MĚSTO CHRUDIM

Technické podmínky – akce CETIN FTTX-Č-FIS-CHNAV1-Chrudim-Na Větrn-OK (ul. Malecká, Na Šancích a Hradištní), uložení optické sítě internetu v sídlišti.

na Odbor investic jsme obdrželi žádost od investora CETIN o technické podmínky k uložení optického vedení internetu FTTX-Č-FIS-CHNAV1-Chrudim-Na Větrn-OK (v ul. Malecká, Na Šancích a Hradištní).

VÝKRA. Č. **C4.2**

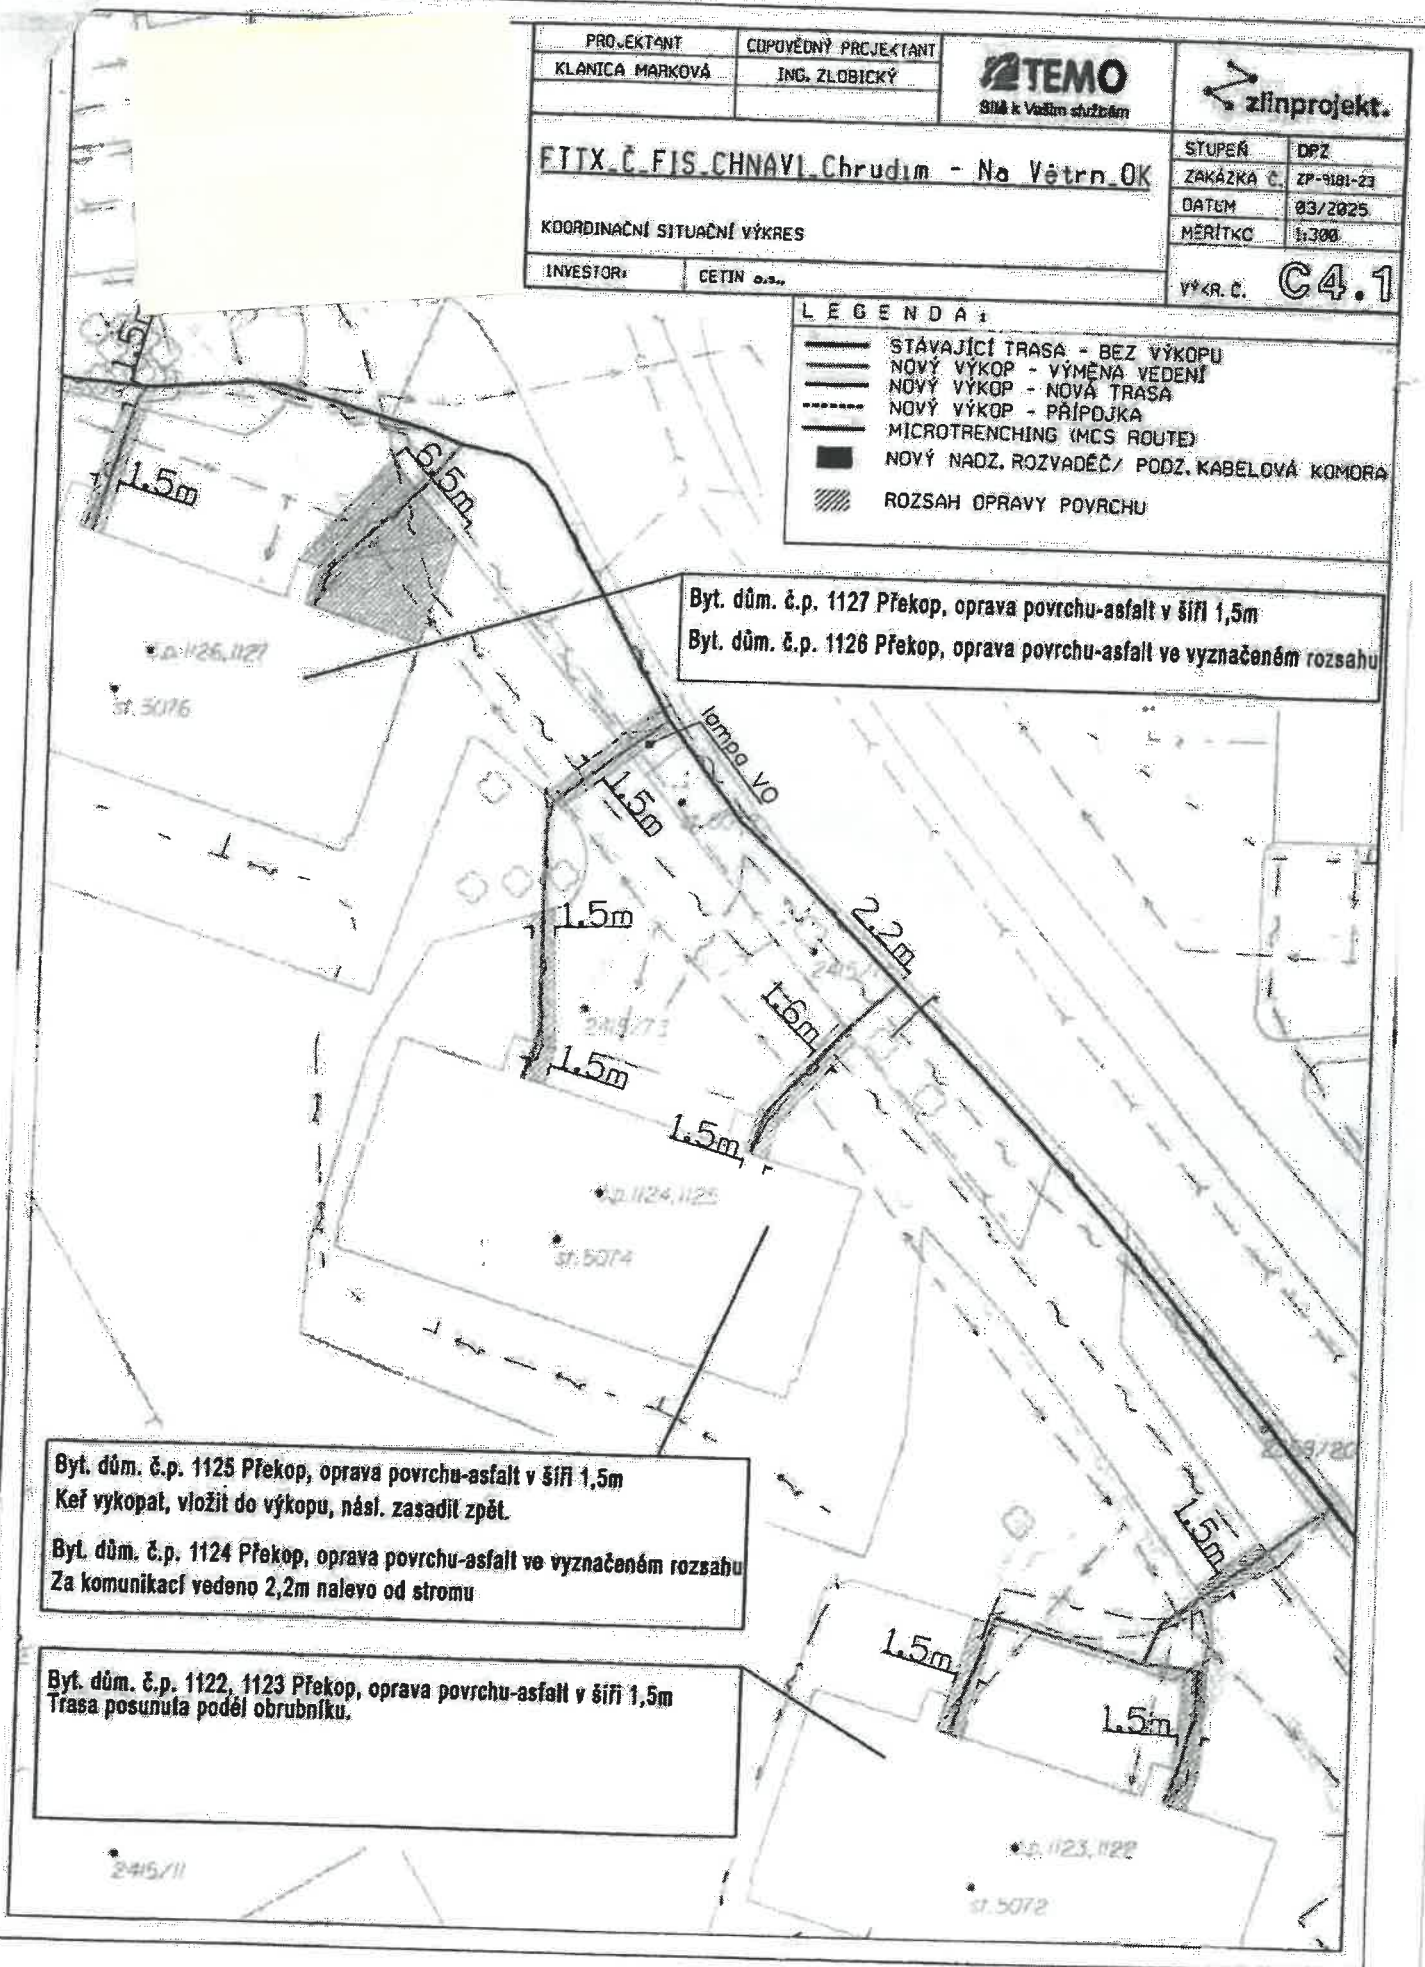
Byt. dům. č.p. 1127 Překop, oprava povrchu-asfalt v šíři 1,5m

Byt. dům. č.p. 1126 Překop, oprava povrchu-asfalt ve vyznačeném rozsahu

Byt. dům. č.p. 1125 Překop, oprava povrchu-asfalt v šíři 1,5m
Keř vykopat, vložit do výkopu, násl. zasadit zpět.

Byt. dům. č.p. 1124 Překop, oprava povrchu-asfalt ve vyznačeném rozsahu
Za komunikací vedeno 2,2m nalevo od stromu

Byt. dům. č.p. 1122, 1123 Překop, oprava povrchu-asfalt v šíři 1,5m
Trasa posunuta podél obrubníku.

VÝKŘ. Č. C4.4

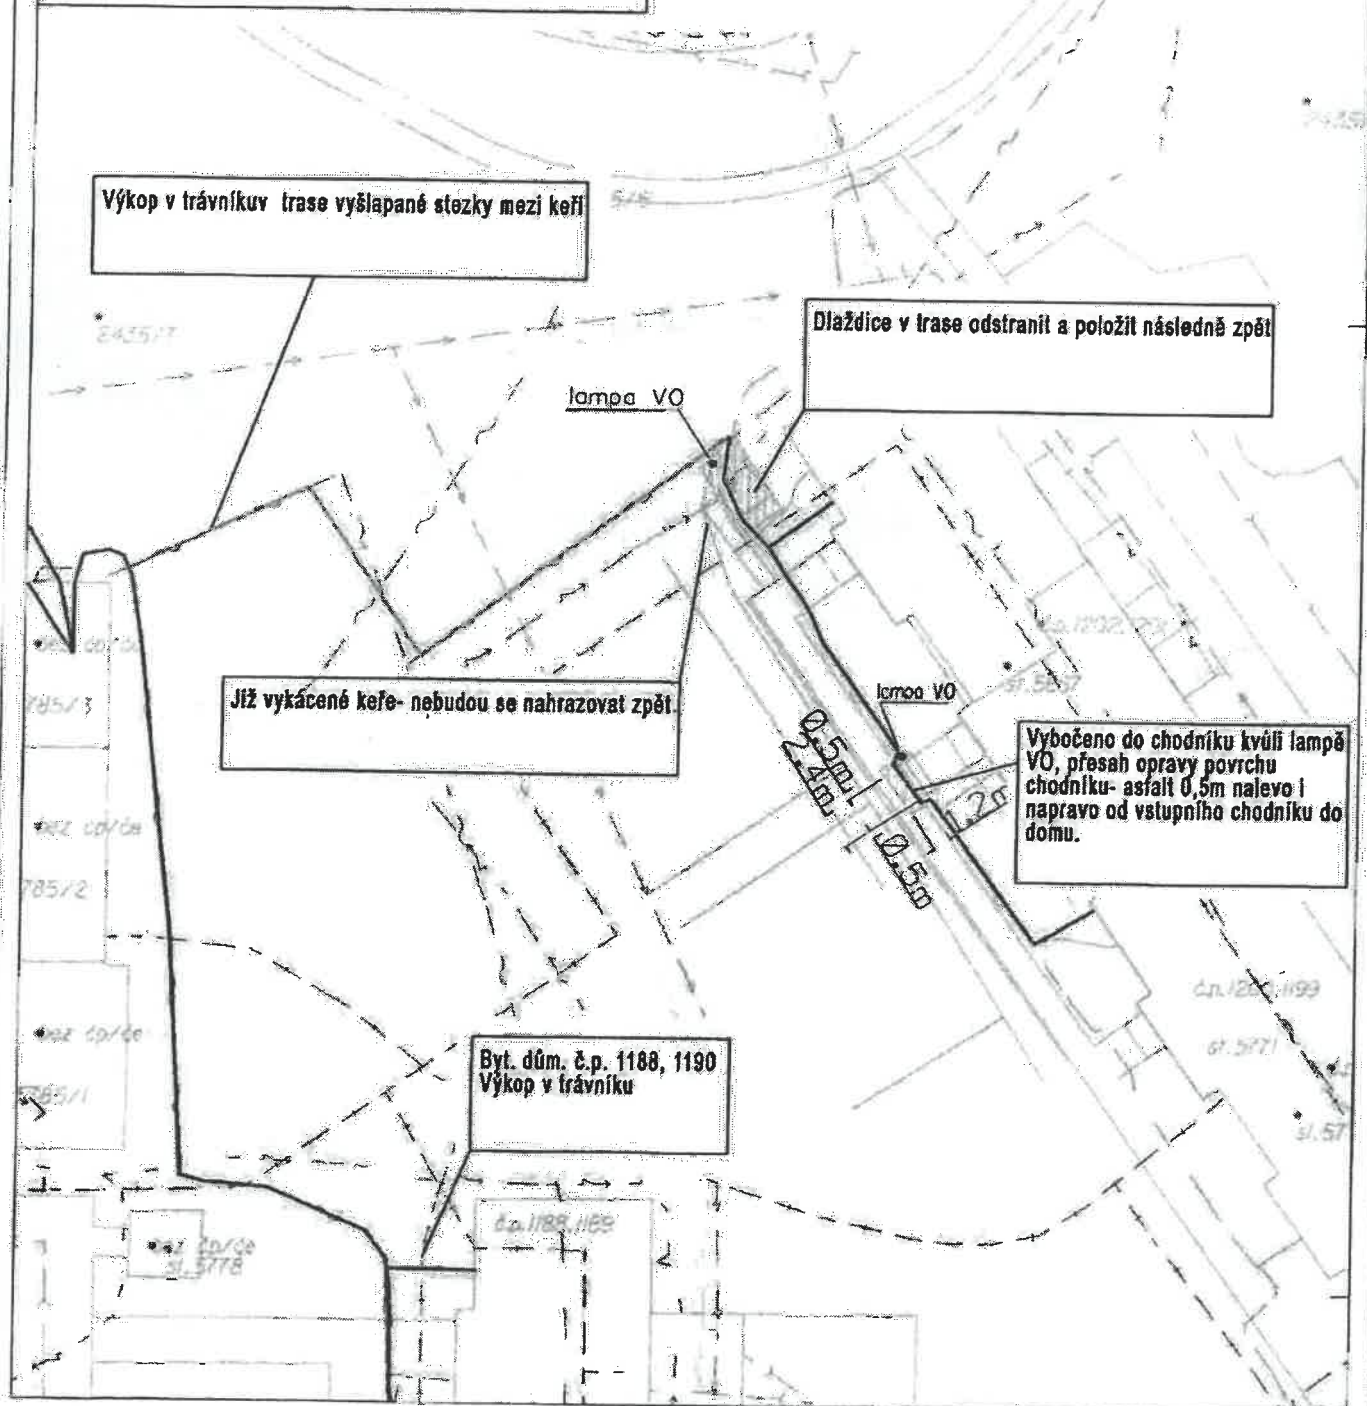
Trasa vede ve vyšlapaném stávajícím pásu mezi keří

Překop chodníku i silnice, oprava povrchu - asfalt v šíři 1,5m od hrany stávající (zeleně zvýrazněná) směrem nahoru

Byt. dům. č.p. 1188, 1190
Výkop v trávniku
Přípojka na osu spáry panelů

Oprava poškozeného obrubníku (zeleně zvýrazněn) v délce 3m, povrchu chodníku- asfalt 3m
Výkopová jáma v chodníku, průtlak pod cestou do zeleně
